NORSK INSTITUTT FOR VANNFORSKNING

O - 41/63.

VURDERING AV KLOAKKAVLØP

JAREN OG BRANDBU.

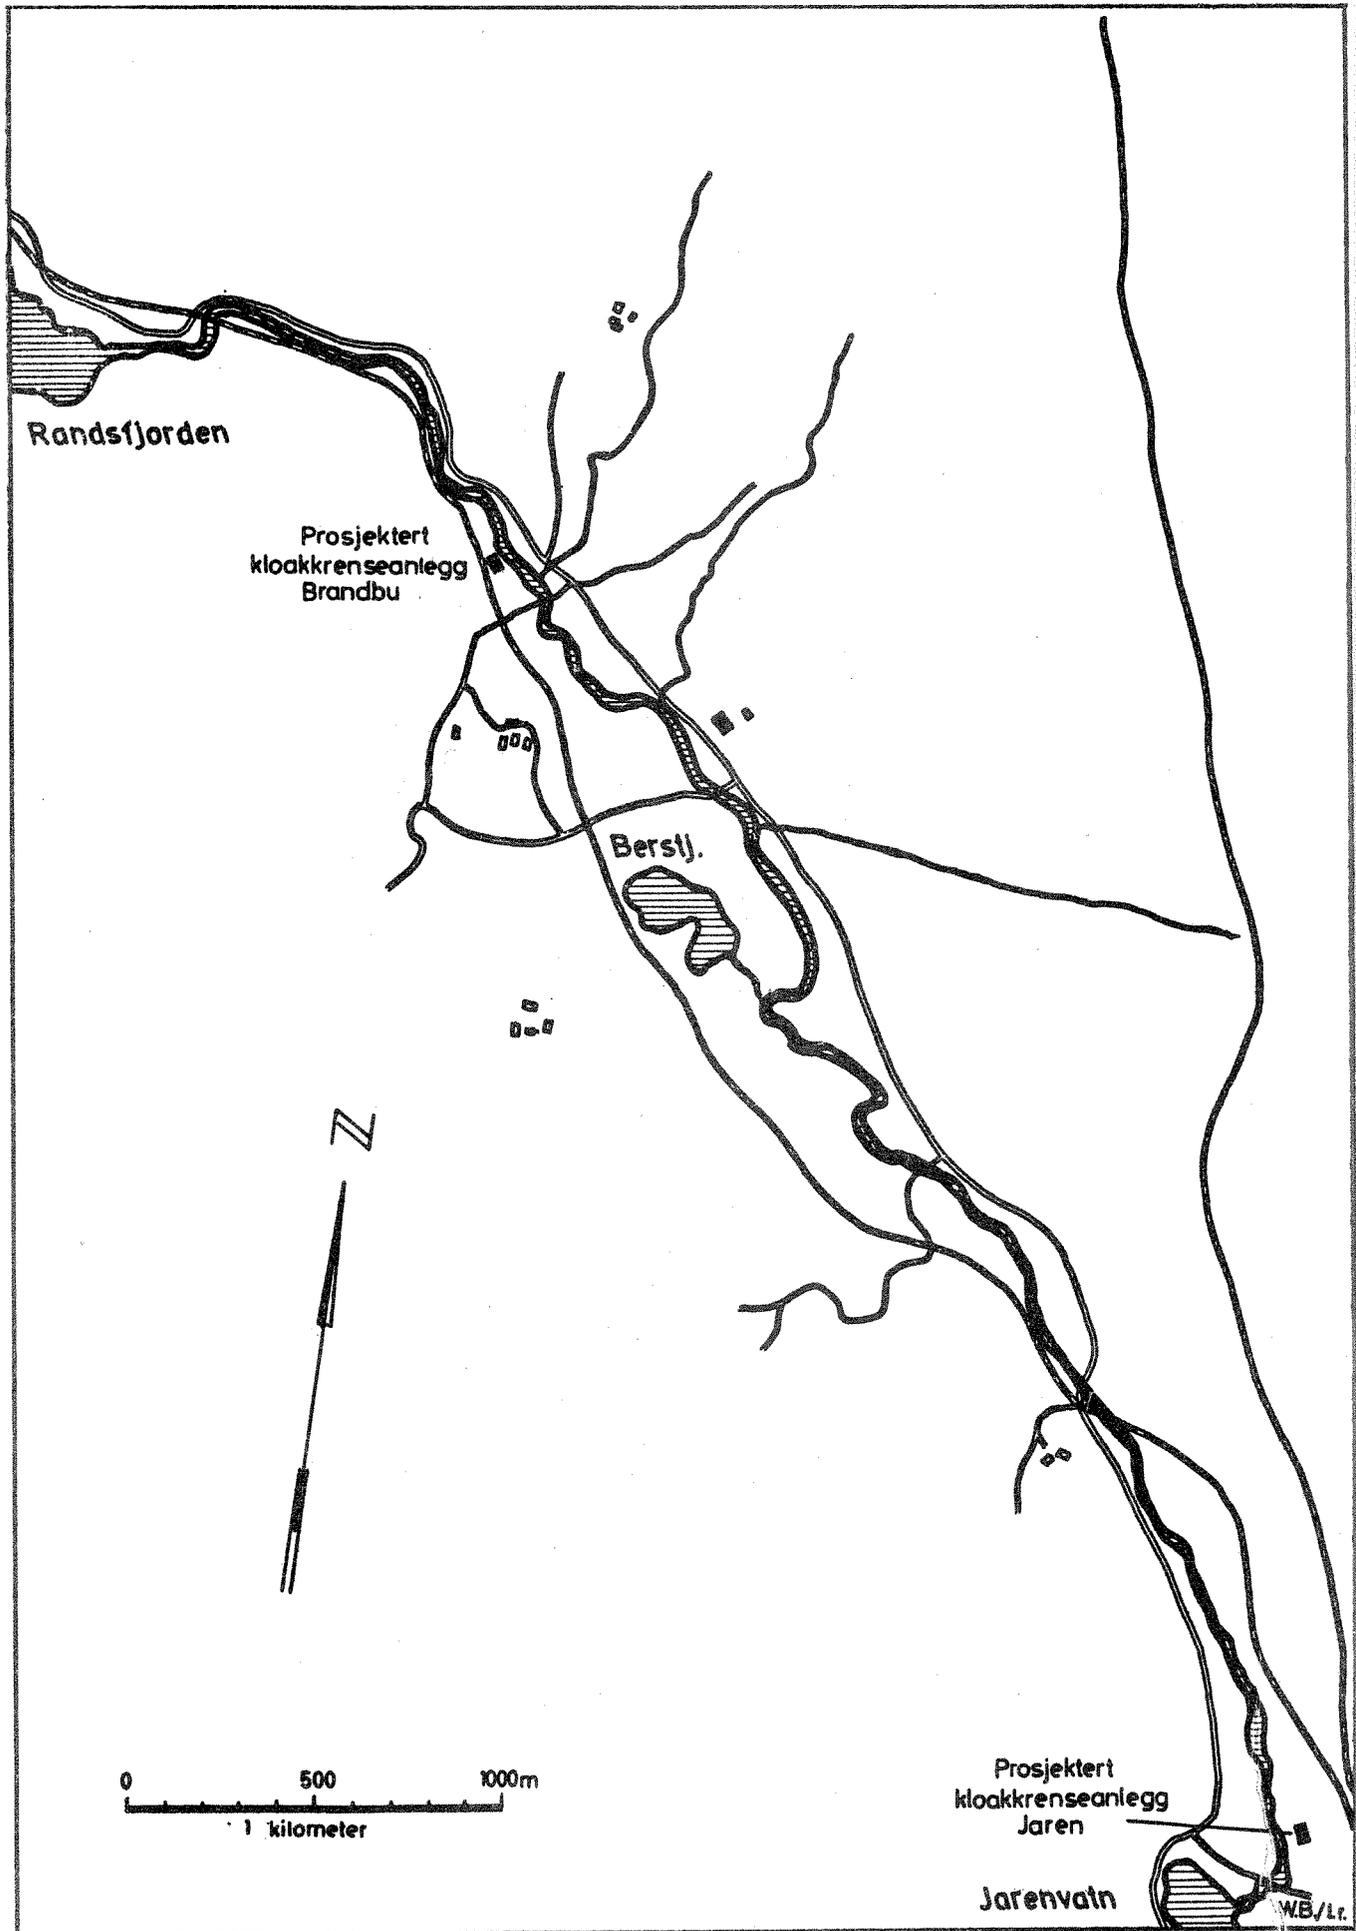
På nordsiden av Jarenvatnet, på Jaren, ligger i dag bebyggelsen forholdsvis spredt. Her foreligger en kloakkplan som er under utførelse. Kloakkledningsnettets legges opp som separatsystem. Eventuelt utløp fra prosjektert kloakkrenseseanlegg på Jaren skal gå ut i Åvedalselva (se fig.1).

På Brandbu bor det ca. 1000 personer. Kloakkledningsnettets er vesentlig kombinert, dvs. at overflatevann og kloakkvann føres i samme ledning. Kloakkvannet slippes i dag ut i Åvedalselva på flere steder. Det er prosjektert forbedret kloakkledningsnett med kloakkrenseseanlegg før utslipp i Åvedalselva (se fig.1).

Fig. 2 WB/r.n.

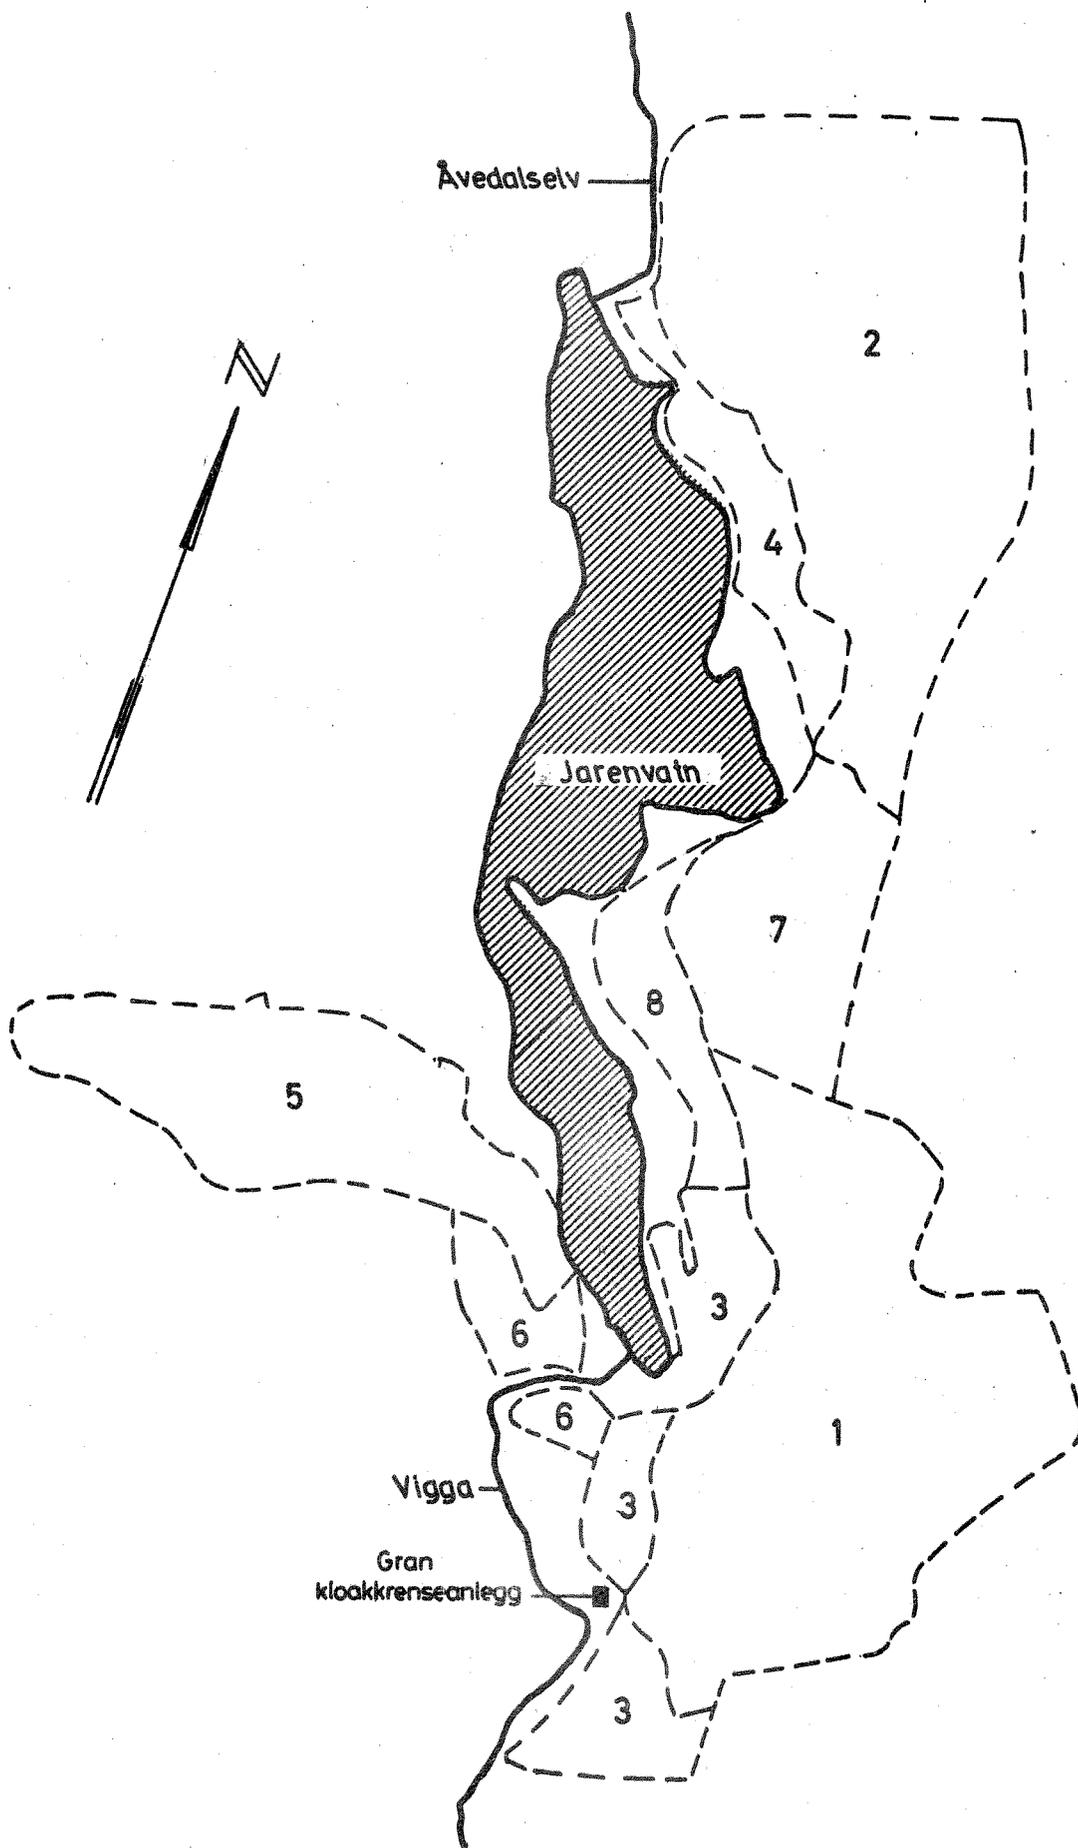
Det er opplyst fra Gran ingeniørvesen at i sonene 1, 3, 5, 6, 7 og 8 på kart over Gran og Jaren kloakkfelt (se fig.2) bor det 1700 personer. Disse soner vil komme inn på kloaknett med naturlig tilførsel til Jarenvatnet.

For sone 2 og 4 med tilsammen 1200 personer kan avløpet ledes til Åvedalselva på nedstromssiden av Jarenvatnet.

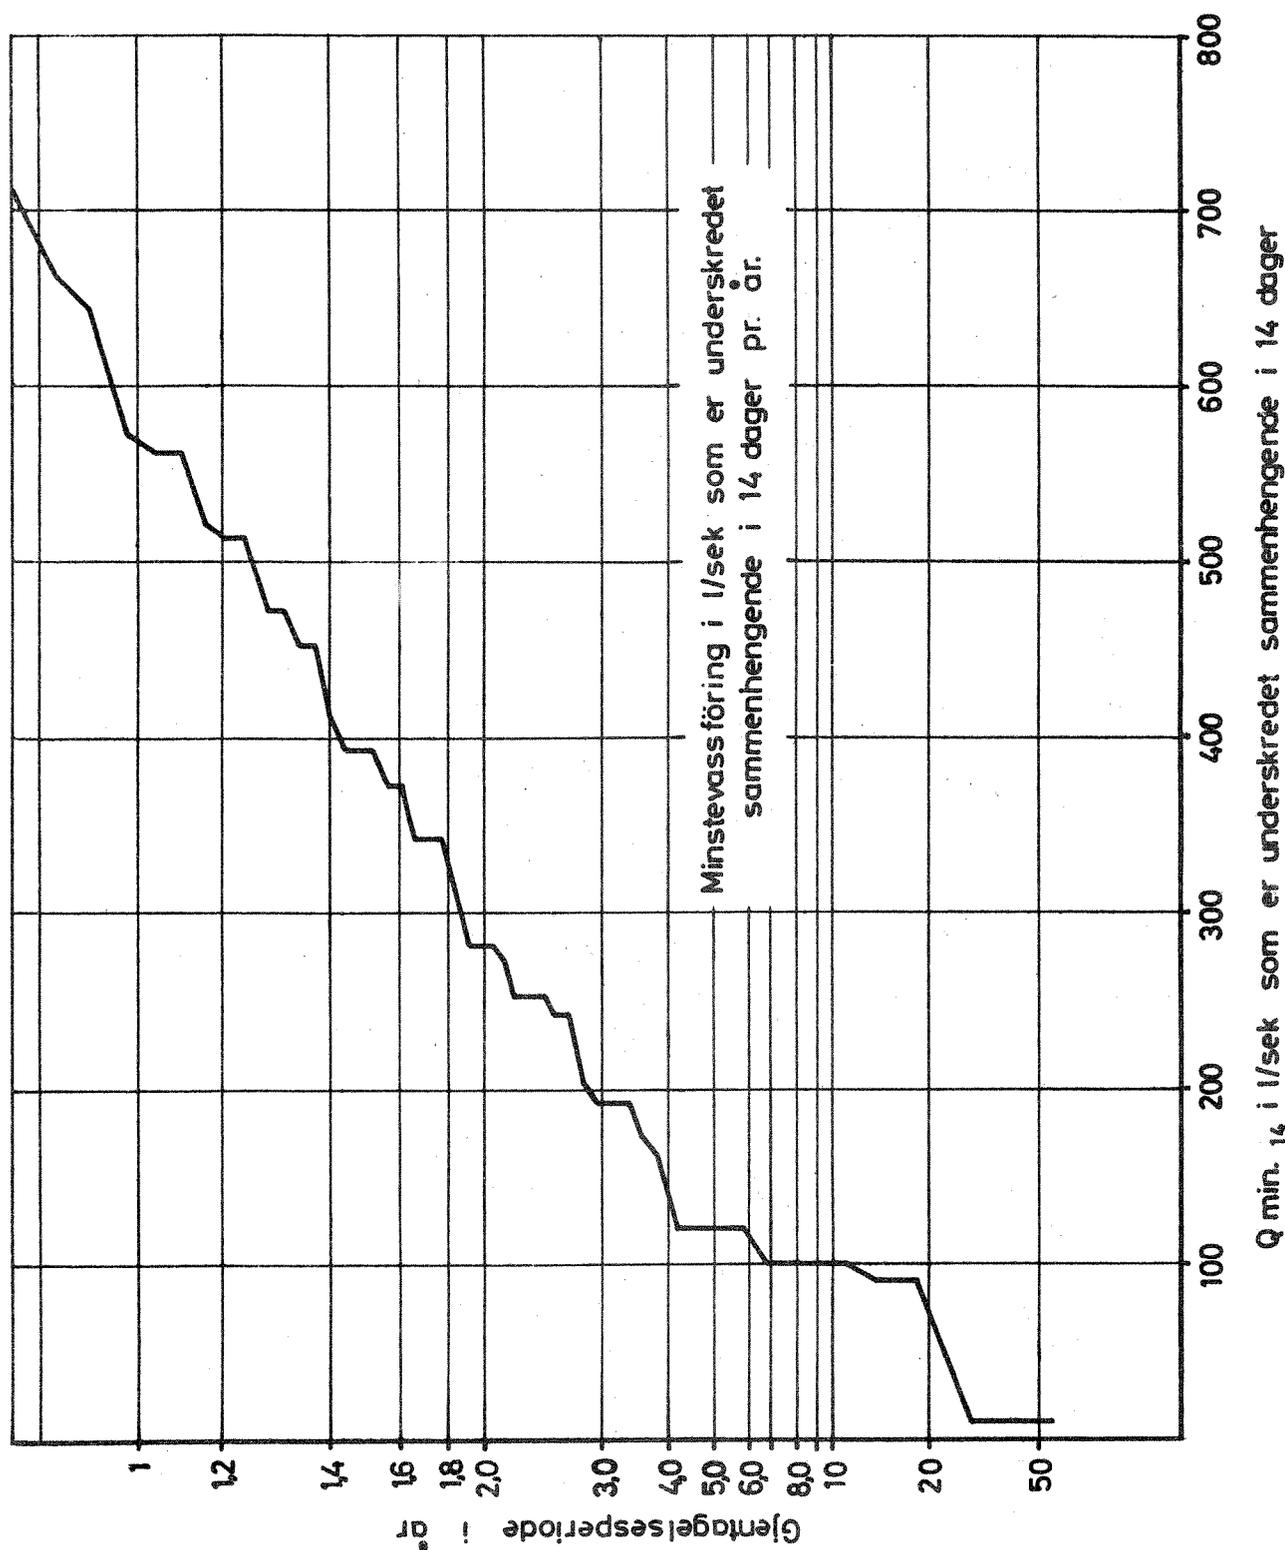
Denne vannføring på 220 l/sek blir underskredet sammenhengende i 14 dager én gang pr. 2 3/4 år (se fig 3).

Fig. 4

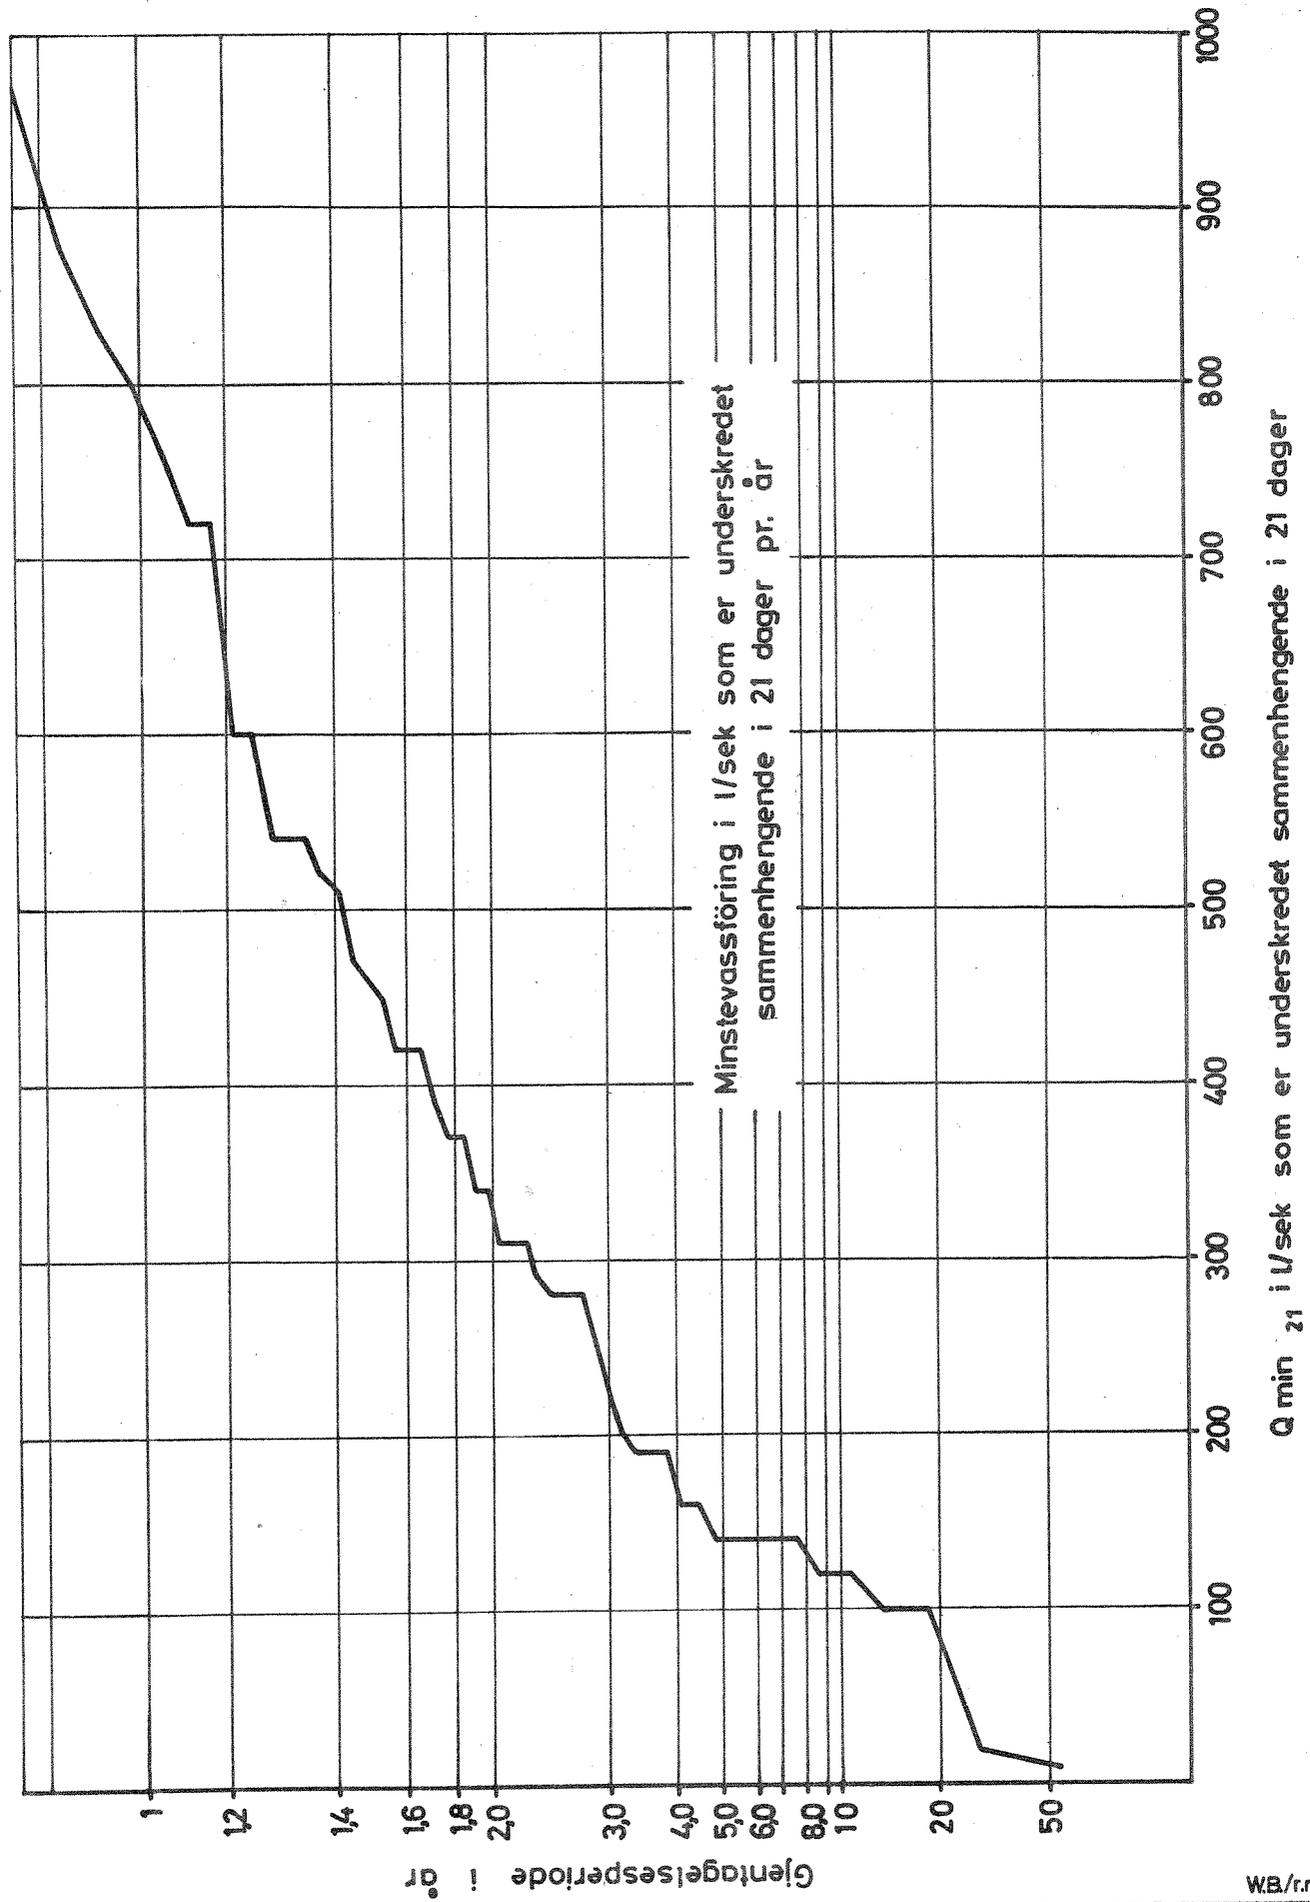
Tilsvarende for samme minstevannføring (220 l/sek) er gjentakelsesperioden 3 år for en 21 dagers sammenhengende underskridelse av minstevannføringen (se fig. 4).

Fig. 8

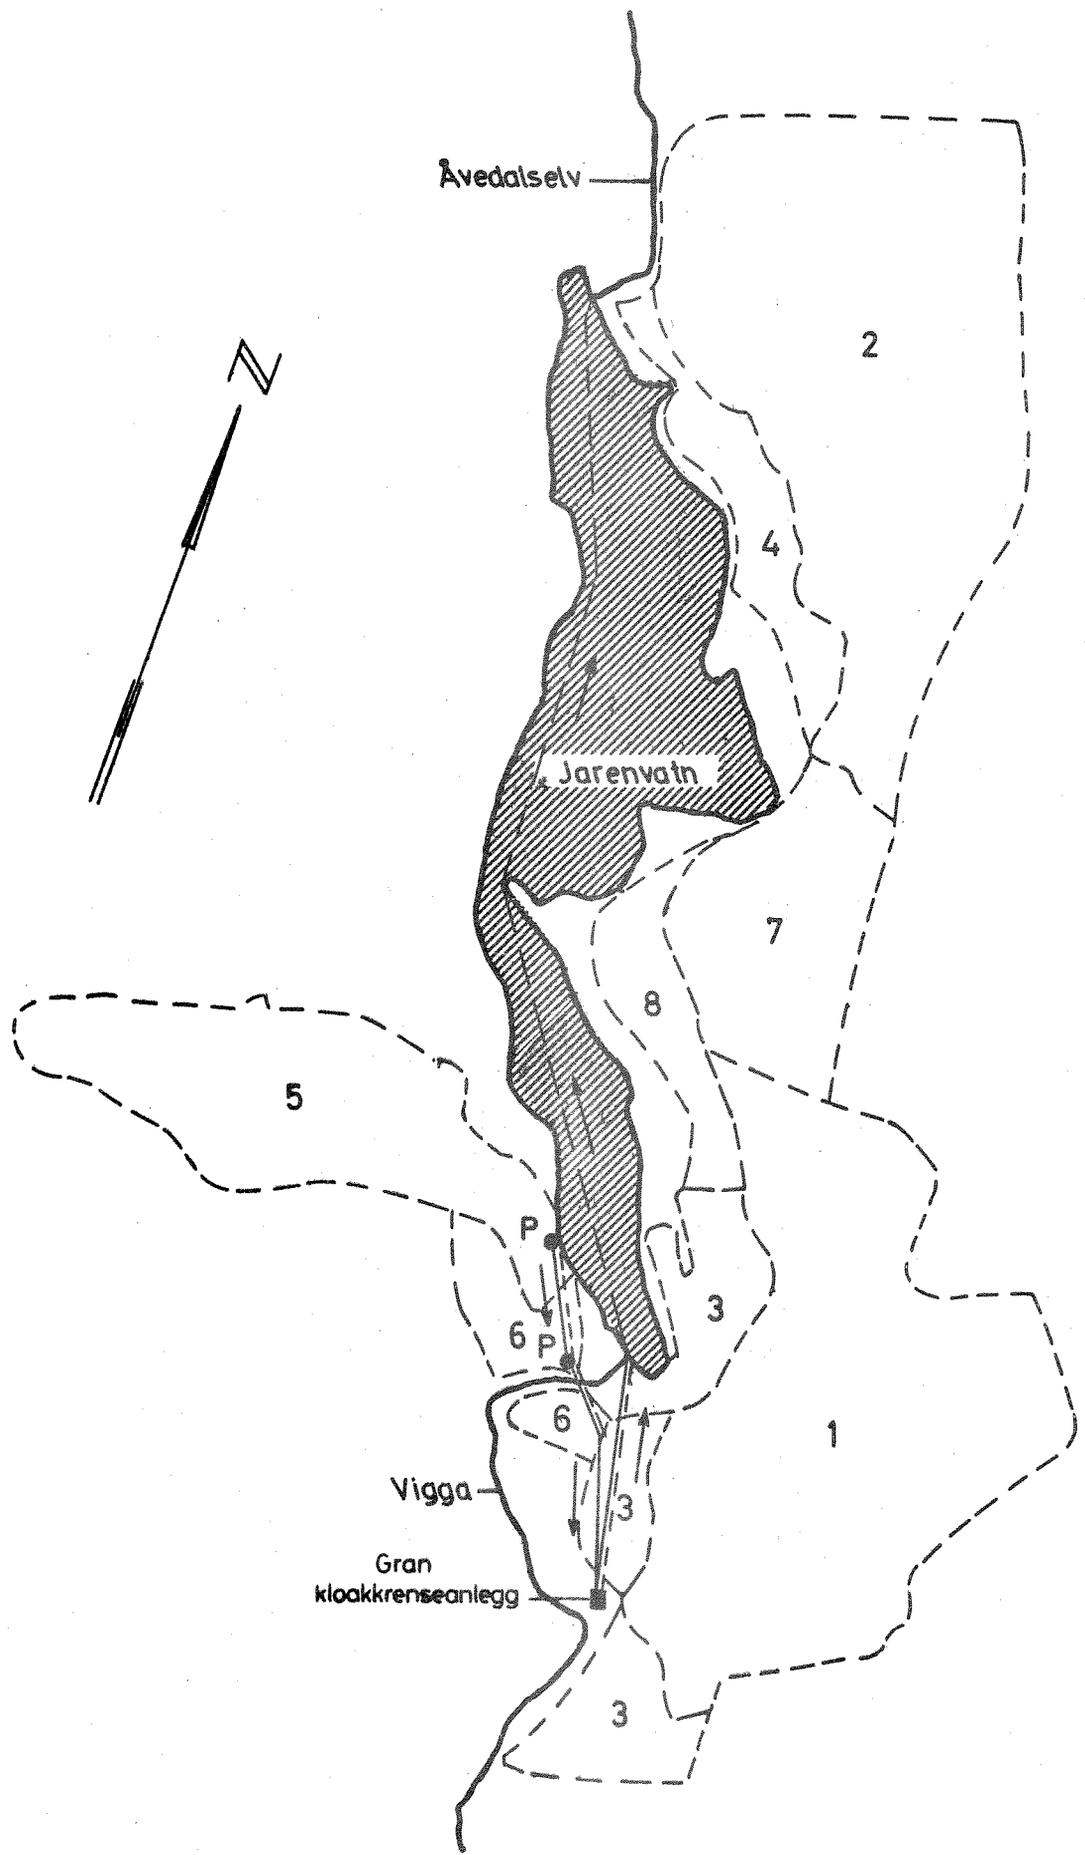
Alternativ B, (se fig. 8), anleggskostninger:

1. Sone 5 og 6 tilknyttts Gran kloakkanlegg som i alternativ 1.	kr.	120.00
2. Overføringen til Åvedalselva skjer ved polyethylen dypvannsledning lagt i Jarenvatn ca. 800 m groft, rør og 1 stk. pumpestasjon	"	110.000
4000 m 6" PEL-rør	"	<u>120.000</u>
Sum	kr.	350.000
